**Bebauungsplan-Nr. 471- Gebiet Düppelstraße**

**Bebauungsplan-Nr. 471 und 18. Änderung des FNP – Gebiet Düppelstraße-**

**Hier: Verwaltungsinterne Abstimmung mit Schreiben vom 01.06.2006**

**- Altlasten / Bodenschutz -**

Lageplan der Grundwassermessstellen

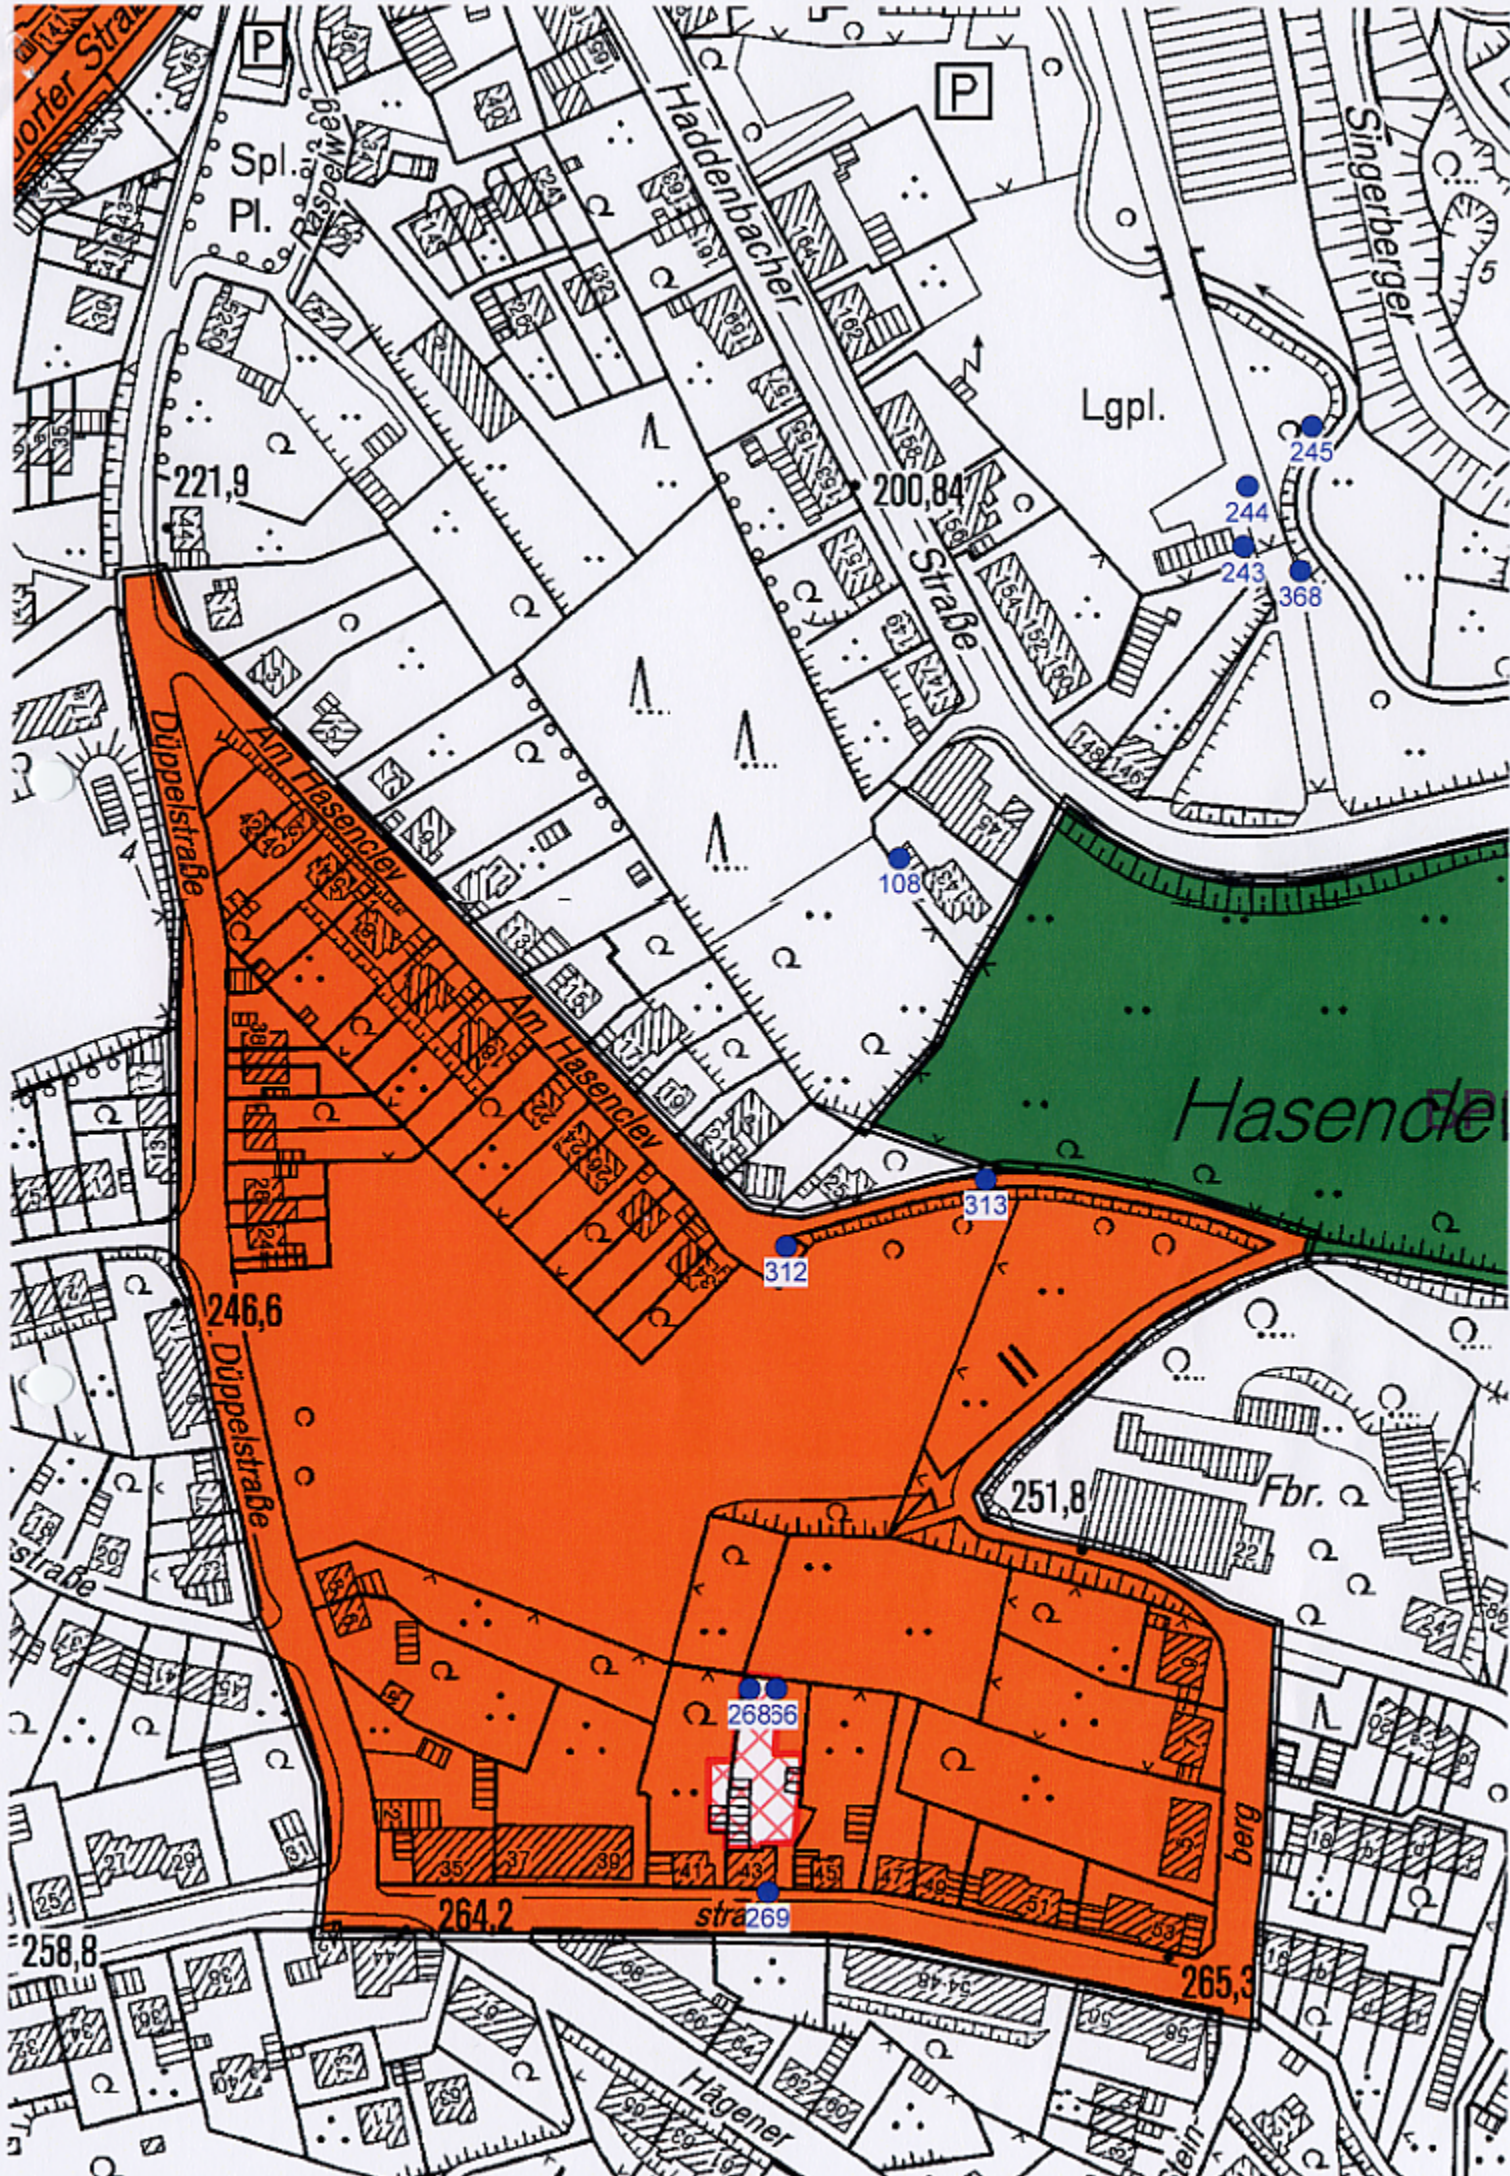
Im Rahmen des Grundwasserüberwachungsprogrammes im Stadtgebiet von Remscheid fand im Frühjahr 2005 und 2006 eine erneute Grundwasserbeprobung der vorhandenen Messstellen statt. Die Grundwassermessstellen befinden sich im Abstrom der sanierten Altlastfläche am nördlichen Rand des Plangebietes. Dies ist im Bereich des Wendehammers „Am Hasenclev“ (GWM-Nr. 312) und in dem „Fußweg nach Steinberg“ (GWM-Nr. 313). Bei diesen Untersuchungen wurde jeweils in der

Grundwassermessstelle im Fußweg nach Steinberg eine Grundwasserbelastung an Chrom VI festgestellt. Das Grundwasser befindet sich in einer Tiefe von ca. 9 m unter GOK. Bei der Erstbeprobung 2001 war diese Messstelle trocken.

Aufgrund dieser neuen Erkenntnisse ist ein Hinweis auf eine eventuelle Grundwasserbelastung im Plangebiet sinnvoll.

- eine Nutzung des Grundwassers durch Privatbrunnen (z.B. zur Gartenbewässerung) aufgrund der Schadstoffbelastung nicht zulässig ist.
- bei einer Neubebauung die vorhandenen Messstellen (Nr. 312 und 313) zu erhalten und für Probennahmen zugänglich zu halten sind.
- für den Fall, dass während der Tiefbaumaßnahmen kontaminiertes Grundwasser in die Baugruben eindringt, besondere Maßnahmen (z. B. Vorlage eines Entsorgungskonzeptes für das kontaminierte Grundwasser sowie eines Arbeitsschutzkonzeptes, Isolierung des Gebäudes gegen das kontaminierte Grundwasser) erforderlich werden.
